**Giudizio n° 3429 del 27/05/2021**

**Oggetto:** Ampliamento Kartodromo Cavalletto d'Ocre

**Tipo procedimento:** Verifica di Assoggettabilità a VIA ai sensi dell'art. 19 del D.Lgs. 152/06 e ss.mm.ii.

**Istruttoria Tecnica**

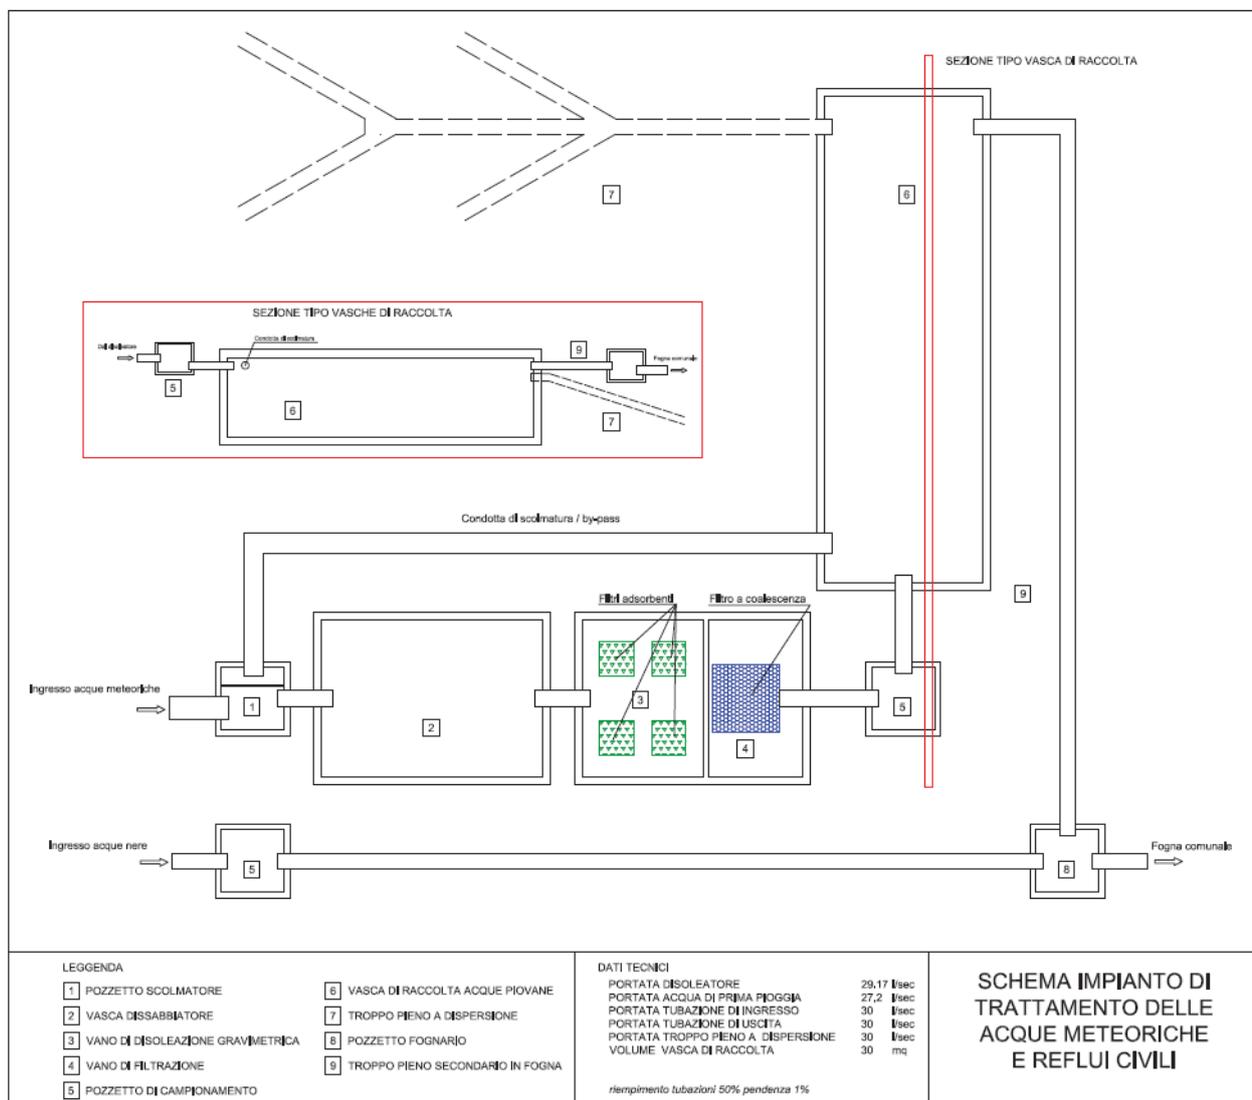
**5. È necessario verificare e chiarire se le acque di prima pioggia, che vengono sottoposte a trattamento con degrassatore (disoleatore) sono soggette ad autorizzazione regionale allo scarico ai sensi di quanto previsto dalle linee guida per il rilascio delle autorizzazioni allo scarico di acque reflue approvate con DGR n. 1045 del 28/12/2018.**

Il tecnico dichiara che secondo quanto previsto dall'art 108 comma 1 del D.lgs 152/2006 "*Le disposizioni relative agli scarichi di sostanze pericolose si applicano agli stabilimenti nei quali si svolgono attività che comportano la produzione, la trasformazione o l'utilizzazione delle sostanze di cui alle Tabelle 3/A e 5 dell'Allegato 5 alla parte terza*" (punto 12, Oli minerali persistenti e idrocarburi di origine petrolifera persistenti) l'attività non utilizza idrocarburi persistenti (i motori sono alimentati a benzina) e secondo all'art. 10 del D.G.R. n. 1045 del 28/12/2018 è soggetta alla comunicazione dello scarico delle acque meteoriche di prima pioggia ricadenti nella categoria A.2
